**ESTUDO DE IMPACTE AMBIENTAL DA AMPLIAÇÃO
E REQUALIFICAÇÃO DE ESTALEIRO NAVAL,
INCLUINDO PARQUEAMENTO A NADO
MODERNIZAÇÃO DAS INSTALAÇÕES DA QUINTA
DO PROGRESSO**

ELEMENTOS ADICIONAIS - INFORMAÇÃO N.º 100319-202402-INF-AMB

AGOSTO DE 2024

NAVE PEGOS COMÉRCIO E MANUTENÇÃO DE EMBARCAÇÕES, LDA.

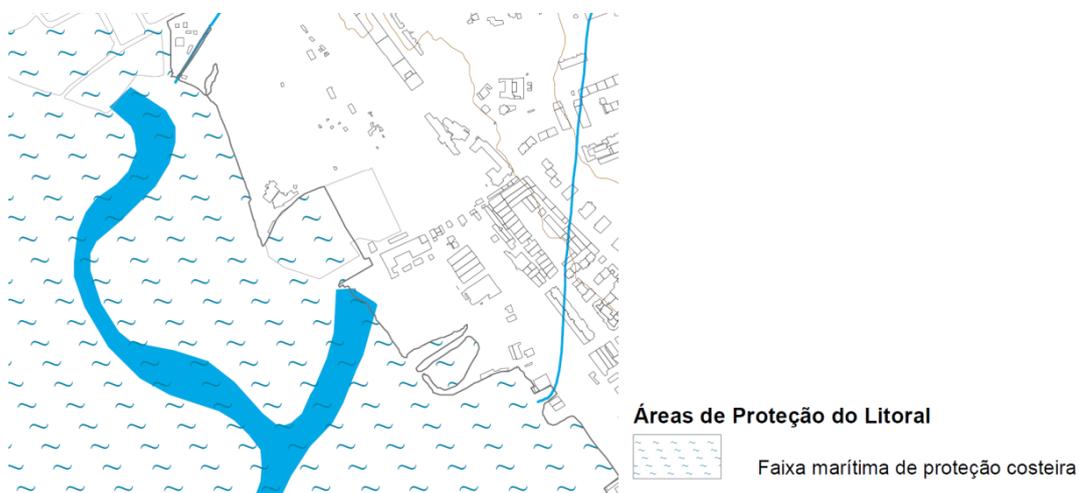
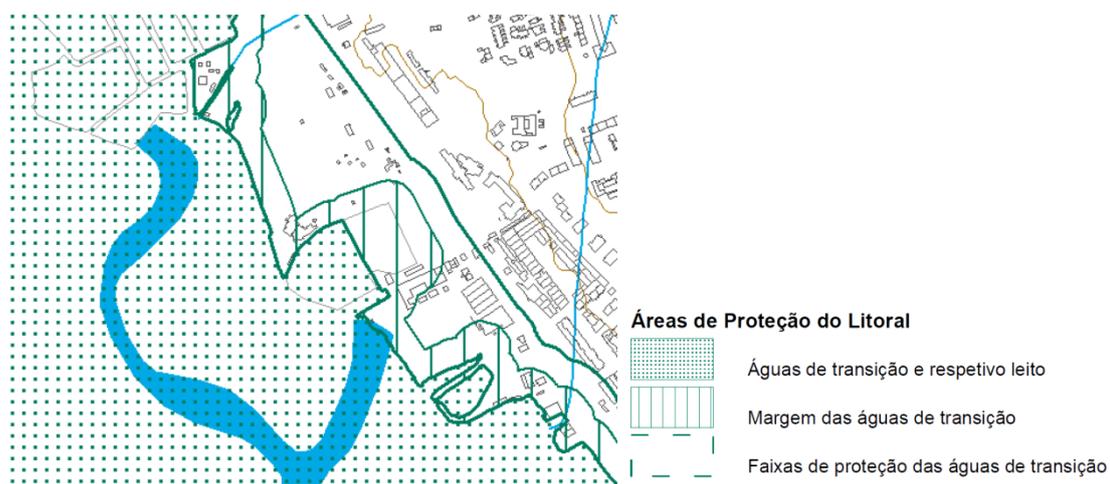
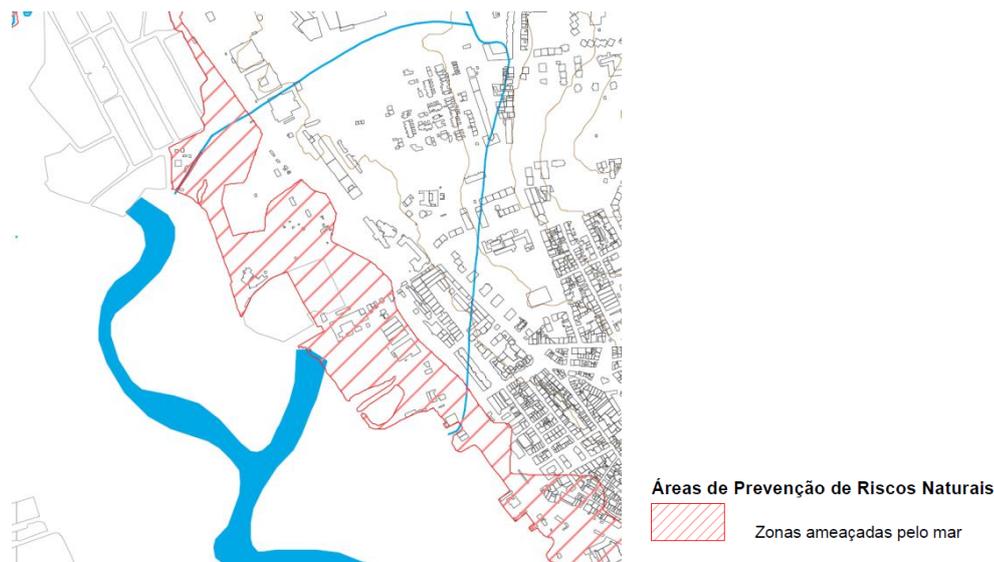
«A Câmara Municipal de Faro procedeu a análise técnica dos elementos entregues e considera adequado que o proponente preste esclarecimentos no sentido de melhor fundamentar a demonstração do cumprimento do Plano Diretor Municipal (PDM) de Faro (na sua versão atual bem como na sua proposta de revisão que recentemente esteve em discussão pública), bem como melhor fundamentar a demonstração do cumprimento do POOC, integrado já no PDM de Faro».

Em todas as categorias de REN e segundo o Anexo II do RJREN, o “Equipamentos e apoios à náutica de recreio no mar e em águas de transição, bem como infraestruturas associadas” estão sujeitos a comunicação prévia. Excetuam-se as zonas ameaçadas pelo mar onde esta tipologia de projeto é considerado como um uso ou ação interdito, verifica-se que esta categoria incide, parcialmente, sobre a área proposta para estacionamento a nado.

Contudo no ponto 3 da alínea b) da Secção II do RJREN é referido que nas zonas ameaçadas pelo mar podem ser realizados os usos e ações que não coloquem em causa, cumulativamente, as seguintes funções:

Figura 6 - Mapeamento das tipologias de habitats da zona lagunar.

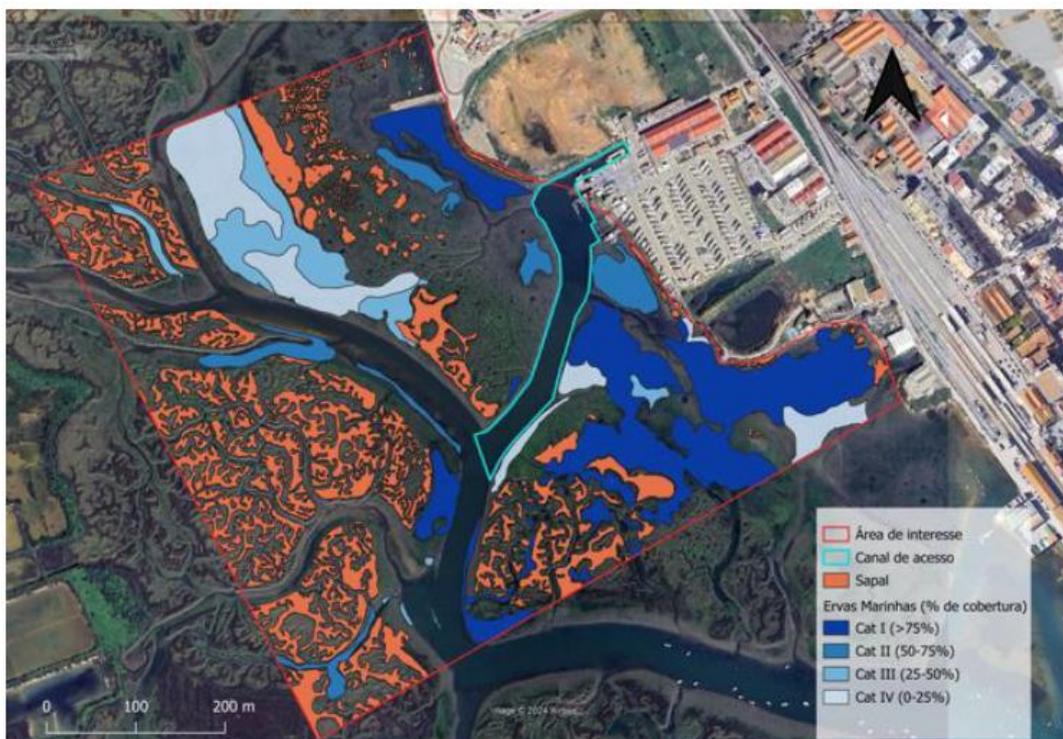
Nestes termos, e desde que a dragagem de manutenção pretendida não afete manchas de pradarias marinhas (manchas de *Zoostera* spp. e *Cymodocea* spp) e seja cumprido o disposto na alínea d) do n.º 2 e o n.º 5 do art.º 45.º da RCM n.º 78/2009, de 02 de setembro, considera-se que se encontram reunidas as condições para a emissão de parecer favorável, condicionado ao atrás referido, para o licenciamento da intervenção de manutenção do canal de acesso ao Estaleiro da Quinta do Progresso.

O relatório elaborado pelo CCMAR em julho de 2024: Silva J, Mourato C, Santos R (2024). Relatório técnico de suporte à componente de biodiversidade marinha do Estudo de Impacte Ambiental relativo ao projeto de “Ampliação e Requalificação de Estaleiro Naval, incluindo Parqueamento a Nado, Modernização das Instalações da Quinta do Progresso”, em Faro. Centro de Ciências do Mar do Algarve, 13 pp., procede à cartografia das áreas de sapal e ervas marinhas presentes na área envolvente à área de projeto e respetivo canal de acesso.

Figura 7. Imagem do canal de acesso extraída do EIA.
(Fonte: Parecer setorial do ICNF, janeiro de 2024)

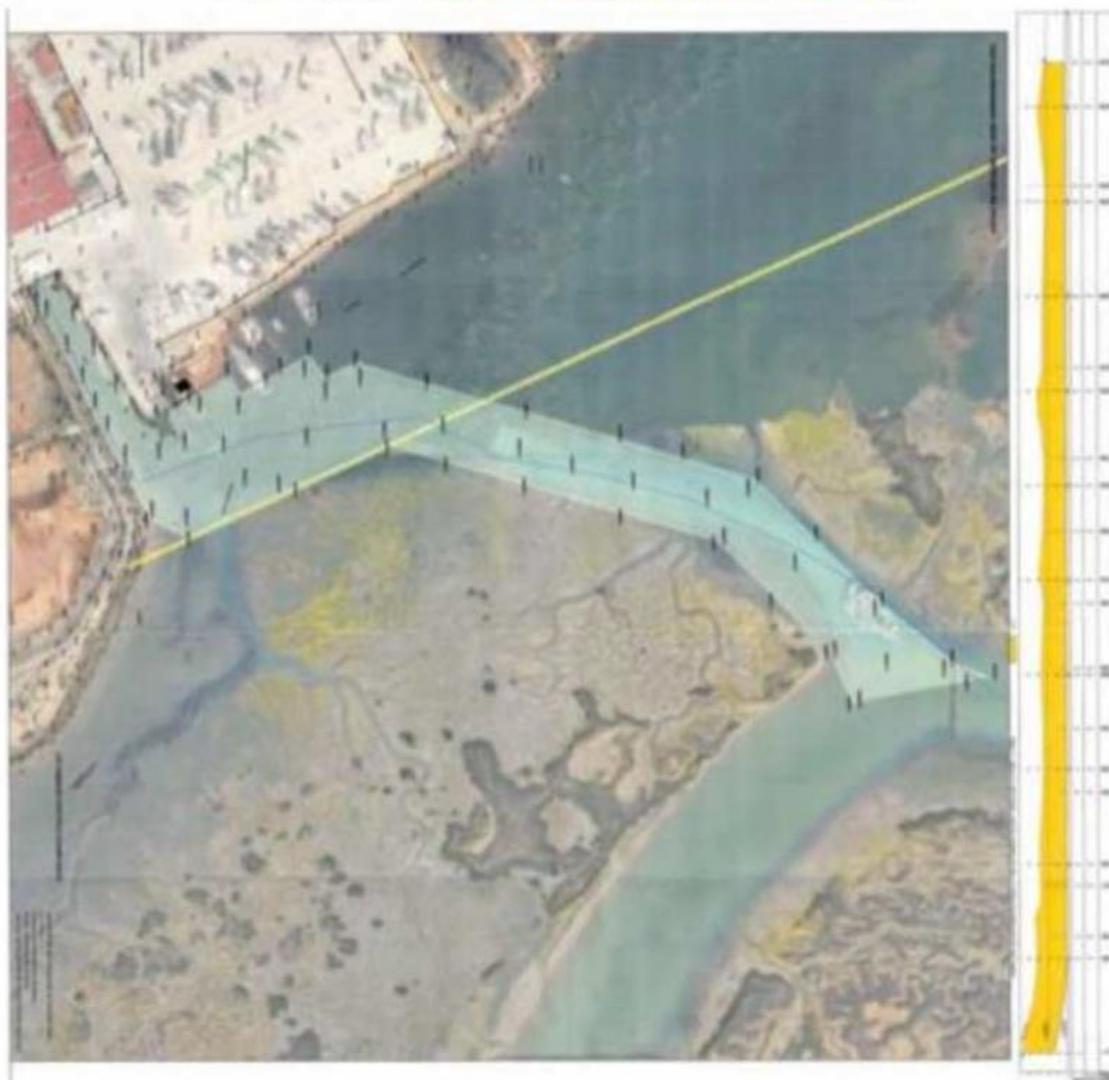
Relativamente ao acesso das embarcações a área do projeto, quer o EIA quer a memória descritiva não são claros, mas pela análise do conteúdo do ponto 4.9. Hidrodinâmica do EIA, depreende-se que será feito através do *Esteiro Sobradinho*.

v) Tal como foi feita a análise do impacte das dragagens para o descritor hidrodinâmica também tem de ser efetuada a análise de impactes ambientais das dragagens para o descritor ecologia, ainda para mais estando identificadas pradarias de ervas marinhas (“Com os recentes trabalhos de reposição de cotas, o esteiro Sobradinho na sua zona central, mais profunda, passou a apresentar batimetrias da ordem dos -2 mZH na parte central, ladeada por margens intermareais muito planas, de sapal, de planícies intermareais lodosas, ou de pequenas manchas de prados de ervas marinhas com cotas que rondam os +1.2 mZH”)

As zonas intermareais adjacentes ao canal de acesso ao estaleiro, naturais, constituídas por planícies intermareais lodosas, por ambientes de sapal e por ambientes de pradarias marinhas, não foram intervencionadas pelos trabalhos de regularização de cotas que terminou em 2017, bem como não sofrerão qualquer impacto com os planos previstos e sugeridos de dragagem de manutenção de cotas do canal de acesso ao estaleiro naval de Nave Pegos (esteiros do Sobradinho, Ladrão e bacia de manobra).

Figura 7 - Peça desenhadas n.º 5 do projeto de execução.

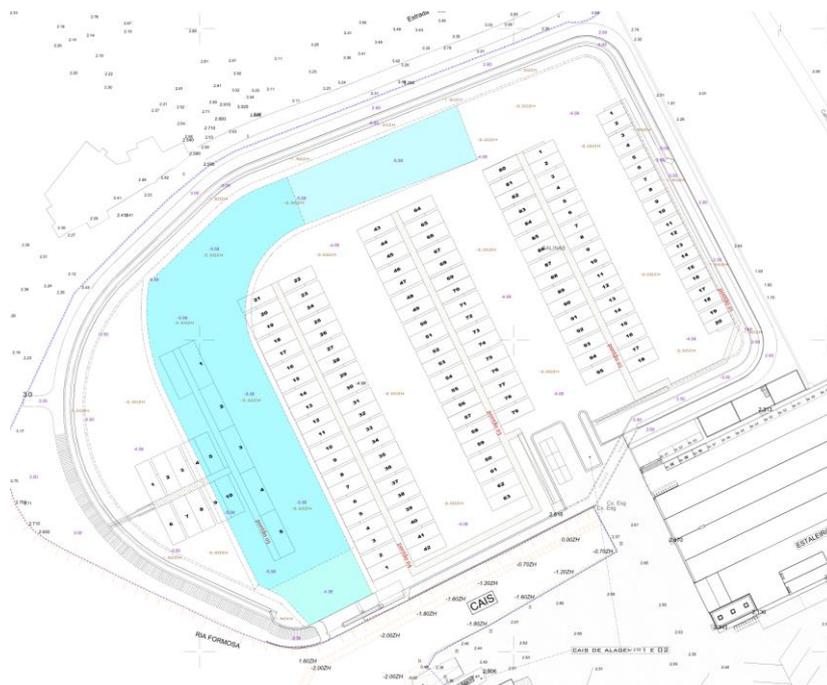
vi) Devem ser esclarecidas as profundidades a atingir na área de parqueamento a nado. O texto refere como área máxima os -2,95 ZH, contudo nas plantas encontram-se pontos de -3,50 ZH e na reunião de apresentação do projeto foi referido que não haveriam diferenças de cotas entre o interior e o exterior do parqueamento a nado.

Esta solução técnica, também foi criada de forma a facilitar a troca da água de fundo onde se verificam os maiores tempos de residência nestes sectores quando da abertura da comporta corredeira. É exatamente nestas áreas que os nossos estudos indicam que se verifica uma sombra hidrodinâmica (relativamente ao sistema passivo de trocas de água) e que apresentam maiores tempos de residência da água (entre 9 e as 11 horas), conforme se apresenta graficamente na Peça Desenhada do Projeto de Arquitetura nº017 intitulada “Tempos de Residência e Massas de Água”, reproduzida em formato reduzido na figura 8 que se segue.

A criação desta depressão localizada permitiu melhorar significativamente o funcionamento do sistema passivo de trocas de água quando se abre a comporta corredeira, mitigando os maiores tempos de residência da água dentro do parqueamento a nado.

Paralelamente, esta profundidade localizada, também permite o estacionamento limitado a 5 embarcações de calado ligeiramente superior, no pontão nº5 (Peça Desenhada do Projeto de Arquitetura nº017).

Figura 9 - Peça desenhadas n.º 13 do projeto de execução.

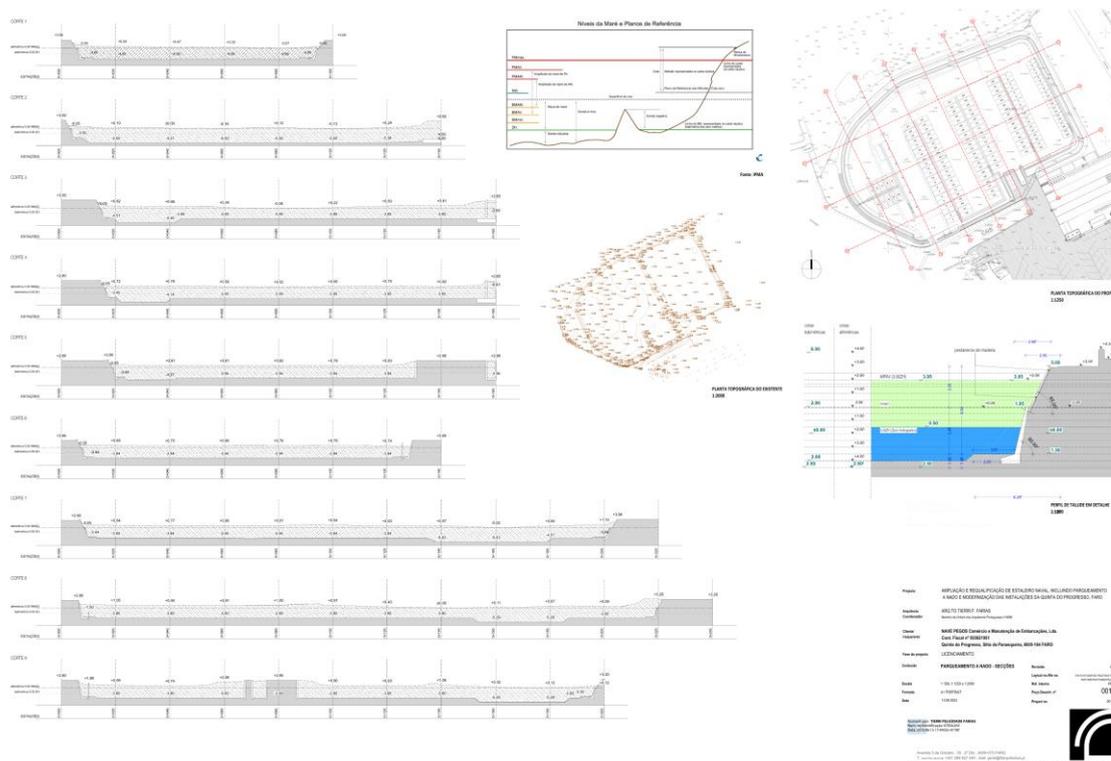
vii) Tendo o canal de acesso batimetrias máximas da ordem dos -2ZH, deve ser explicado como são parqueadas embarcações com calado superior ou muito próximo da coluna de água da zona de estacionamento.

A cota de fundo da comporta corredeira, está fixado na cota -2.00Zh e nivelada com a cotas de fundo do canal de acesso assim como todo o resto do estacionamento a nado, conforme se pode verificar na Peça Desenhada do Projeto de Arquitectura nº0013 que se representa em seguida, na figura 9.

Figura 11 - Peça desenhada nº 35 – Com o desenvolvimento em Planta e o perfil longitudinal do sistema.

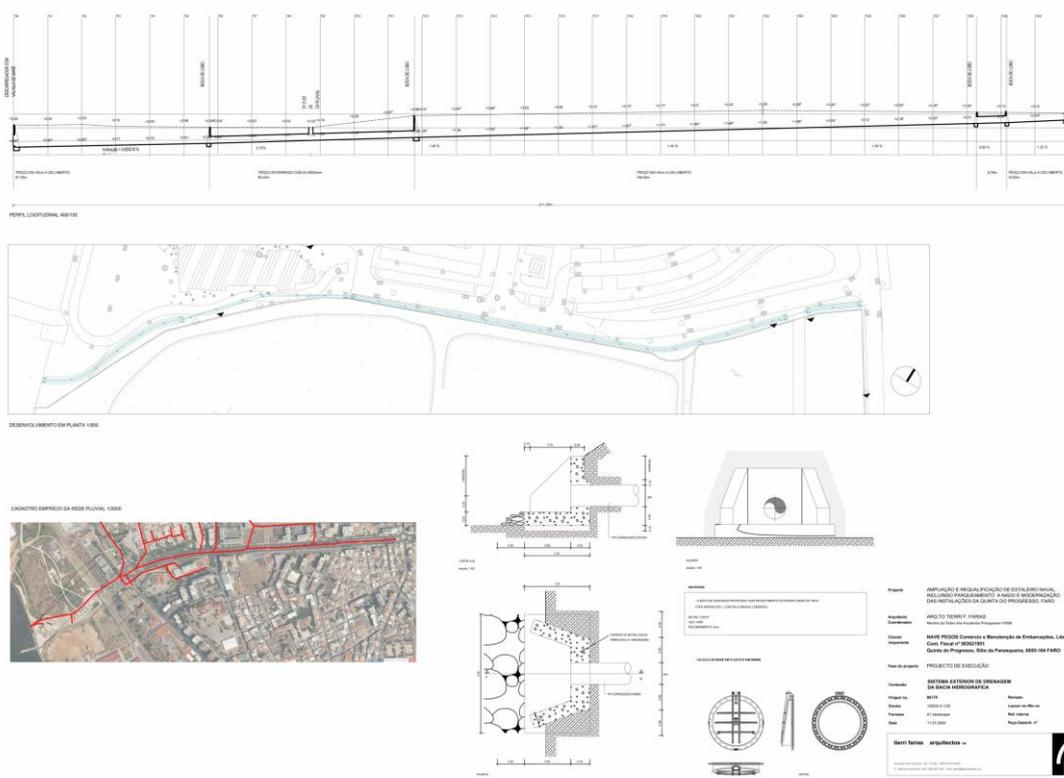
A linha de água em referência, pela sua difusão na rede urbana, deixou de ser cartografada na Carta Militar 611 no final dos anos 90. A mesma linha de água também está omissa na rede hidrográfica de base do novo PDM de Faro. Mas tendo em conta os elementos trazidos pela APA-ARH abaixo, procedemos a dar uma resposta ao solicitado.

O sistema conta com 4 bocas de lobo (ou muros de Ala) e uma válvula de maré com DIAM800mm no descarregador do estuário, para evitar o refluxo da maré no sistema.

Este sistema será incluído nos trabalhos de requalificação da via denominada Passeio Ribeirinho, neste momento em fase de projeto pela CMF.
